ODVOLÁNÍ MĚSTA JESENICE

proti rozhodnutí o vydání společného povolení Městského úřadu Černošice, odboru stavební úřad, oddělení dopravy a správy komunikací, č.j. MUCE 36639/2025 OSU, Spis. ZN. výst.: 68640/2018/Sp ze dne 9.4.2025

dopravní infrastruktury a inženýrských sítí Jesenice 8 - dostavba území" - výstavba komunikací, VO a dešťová kanalizace (odvodnění komunikací) na pozemcích parc. č. 733/7, 733/111, 733/115, 733/116, 733/131, 733/133, 733/171, 733/172, 733/181, 733/182, 733/183, 733/243, 823/3 v katastrálním území Jesenice u Prahy. Odvolání směřuje do všech výroků napadeného rozhodnutí.

Výřez z hlavního výkresu ÚPO Jesenice

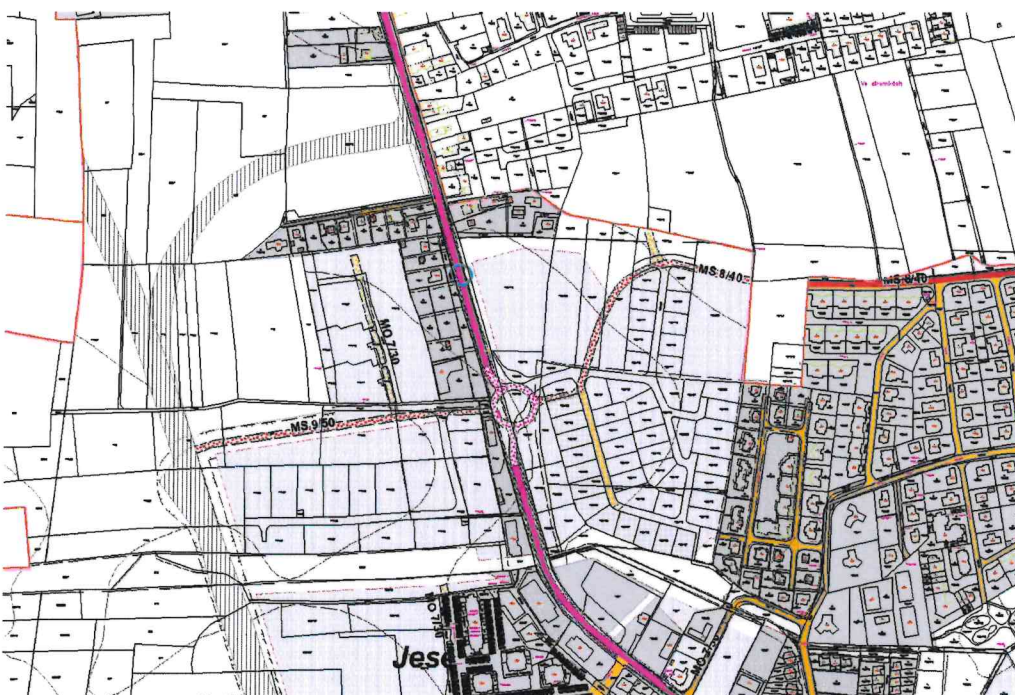
- a) Záměr nerespektuje trasu propojovací komunikace na pozemku parc.č. 733/154, k.ú. Jesenice u Prahy, tak, jak je vymezena v platném Územním plánu obce Jesenice, ve znění po změnách 1, 2, 4, 5, 6, 7, 8 a 9. Páteřní komunikace je navržena o cca 20 m severněji. V ploše obecně obytného území je sice možné umístit komunikaci, ale **není reálné na okružní křižovatku napojit další páteřní komunikaci v trase vymezené územním plánem.** Vzhledem k důležitosti páteřní komunikace vymezené v ÚP pro obsluhu daného území město na její realizaci trvá, a to v patřičných potřebných parametrech.

- c) Pokud se stavebník odkazuje na platný Územní plán Jesenice a okružní křižovatku v něm zobrazenou, pak se musí držet tvaru, rozměru a daných parametrů v Územním plánu určených. Není možné si z daných parametrů vybrat jen některé a ostatní ignorovat. Dle platného Územního plánu obce Jesenice ve znění po změně č. 1 až 9 má být tato **křižovatka čtyřramenná**, kdy do ní mají ústít dvě ramena silnice II/603, rameno plánovaného budoucího východního obchvatu Jesenice a páteřní komunikace, která by měla obsloužit nejen přilehlé obytné území, ale také rozsáhlé plochy občanské vybavenosti a sportu v severozápadní části katastru Jesenice. Právě vzhledem k očekávanému značnému vytížení všech těchto čtyř ramen okružní křižovatky není možné z důvodu zachování propustnosti křižovatky zmenšit její rozměr a navýšit počet jejích ramen ze 4 na 7.

Výřez z výkresu Dopravní infrastruktura ÚPO Jesenice

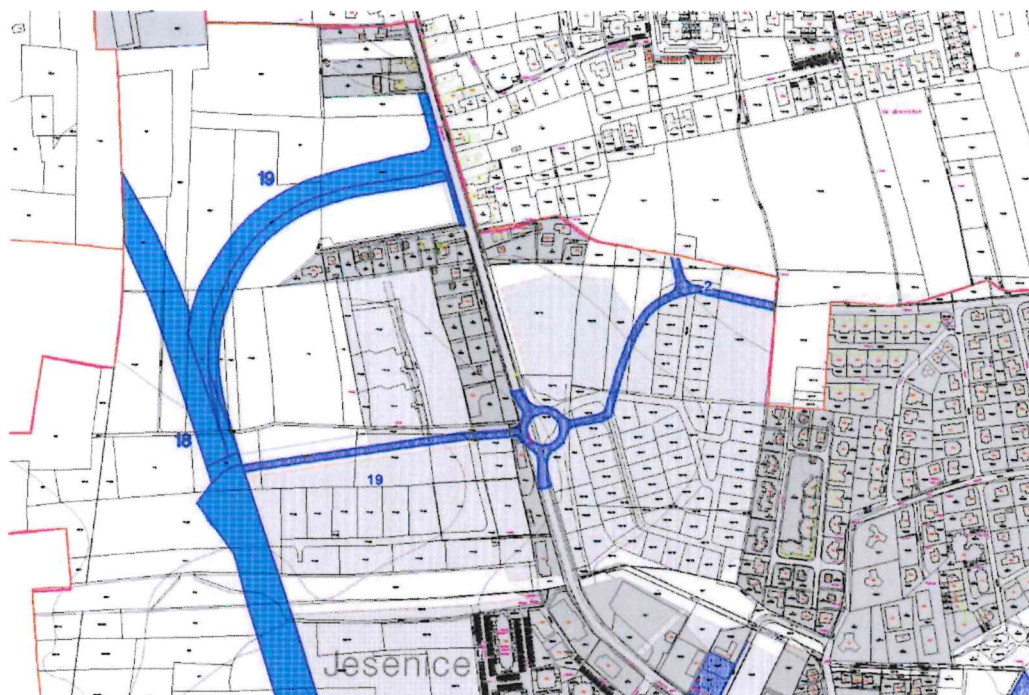
- d) Navržená šíře veřejného prostoru u komunikace ve východní části řešeného území procházející plochou SC – Funkčně smíšené území centrální zóny, je nedostatečná. V tomto území je dle platného ÚPO Jesenice možná výstavba polyfunkčních

objektů, u kterých má být veřejný prostor minimální šíře 12 m. Dle ÚPO Jesenice zde má být komunikace kategorie MO 7/30. Navržené řešení tedy není v souladu s platným ÚPO Jesenice.

- e) Okružní křižovatka je v ÚPO Jesenice veřejně prospěšnou stavbou, ale záměr tak, jak je v projektové dokumentaci navržen, neodpovídá velikostí ani tvarem, ani počtem ramen. Veřejně prospěšnou stavbou byla vymezena z důvodu napojení obchvatu města v tomto místě, respektive přeložky silnice II/603 v místě křižovatky. Trasa obchvatu ale byla změnou č.7 ÚPO Jesenice změněna a jeho napojení na ulici Budějovická posunuto. Okružní křižovatka v tomto místě již tedy ztrácí svůj původní význam. Došlo tedy k zásadní změně podmínek v území, jak je uvedeno výše. Formu napojení záměru na silnici II/603, respektive na budoucí místní komunikaci, je třeba nově prověřit a upravit. Argumentaci žadatele, že posunutí křižovatky je z důvodu majetkových poměrů, nelze přijmout. Proto byla v územním plánu křižovatka navržena jako VPS, čímž je ošetřena možnost řešení nesouhlasu soukromých vlastníků s umístěním stavby na jejich pozemcích. Nelze stavbu provést mimo vyznačený koridor a rezignovat na veřejné zájmy jen proto, aby to měl žadatel jednodušší.
